Verzenddatum	16 maart 2021	Contactpersoon	Amber van Lunsen	Bijlage(n)	1
Zaakkenmerk	2021-002092	Telefoon	0882465450		
Ons kenmerk	D2021-03-001474	E-mail	info@vrhm.nl		
Uw kenmerk		Onderwerp	Voorontwerpbestemmingsplan Tuinderij Leimuiden		
Uw brief van	2 maart 2021	Locatie	Tuinderij, Leimuiden

Met het bestemmingsplan wordt beoogd om 21 woon/zorg studio's voor mensen met dementie te realiseren.

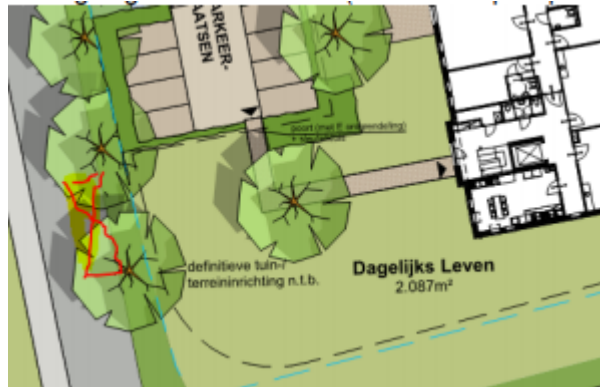
het erf behorende bij de woonzorgvoorziening worden via een brug over de sloot aangesloten op de bestaande parkeerplaats. Echter is onduidelijk of:

- De brug een asbelasting van 100kN aan kan (NEN 1008, klasse 30) en geschikt is voor een voertuig met een massa van ten minste 14.500 kg.
- De bereikbaarheid van het gebouw voldoet aan artikel 6.37 van het bouwbesluit. Geadviseerd wordt om een opstelplaats te realiseren op het parkeerterrein of de tuininrichting aan te passen, zodat er een pad kan worden aangelegd naar een alternatieve opstelplaats. Hierbij dient rekening gehouden te worden met de draaicirkels van een brandweervoertuig. Onderstaande afbeelding is afkomstig van ons eerder gegeven advies (kenmerk D2020-11-001465), en geeft de alternatieve opstelplaats (rode kruis) voor de brandweer aan:
